Contribution Frapna Drôme Nature Environnement à l'enquête publique au titre de la réglementation sur les installations classées pour la protection de l'environnement relative à une autorisation d'exploiter une chaufferie urbaine rue de la Forêt à Valence
22 janvier 2019

Graphique extrait du bilan de la qualité de l'air dans le département de la Drôme publié par Atmo Auvergne-Rhône-Alpes

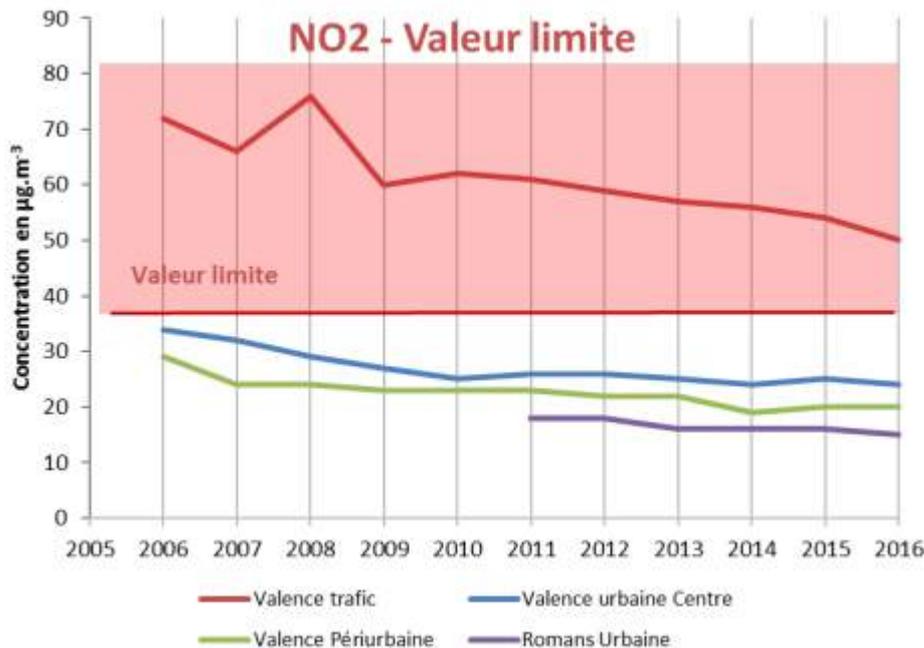
Les préfets de départements ont conduit le processus de construction des feuilles de route en faveur de la qualité de l'air dans 5 territoires concernés en région AuRA. Valence était un de ces territoires pour lequel il était pointé le dépassement de valeur limite pour les dioxydes d'azote.

Le Code de l'environnement précise les valeurs limites à ne pas dépasser en moyenne annuelle pour le NO₂ : 40 µg/m³. Depuis plusieurs décennies, les valentinois ne disposent pas d'un air qui ne nuise pas à sa santé. Avec quel impact sur la santé ?

Le bilan 2016 de la qualité de l'air d'Atmo pour le département de la Drôme nous indique les faits suivants :

- Dioxyde d'azote (NO₂) : 1000 personnes soumises à un dépassement de la valeur limite fixée par le code de l'environnement. (Polluant en diminution légère.)
- Particules PM₁₀ : 204 000 personnes sont exposées dans la Drôme à un dépassement de la valeur limite préconisée par l'Organisation Mondiale de la Santé (OMS), soit 41% de la population. (Polluant en diminution légère.)
- Particules PM_{2,5} : 279 000 personnes sont exposées dans la Drôme à un dépassement de la valeur limite préconisée par l'Organisation Mondiale de la Santé (OMS), soit 57% de la population. (Polluant en diminution légère.)
- Ozone O₃ : 323 000 personnes sont exposées à des dépassements de la valeur limite fixée par le code de l'environnement plusieurs jours par an, soit 66% de la population. 75% de la surface du département est exposé. (Polluant en augmentation)
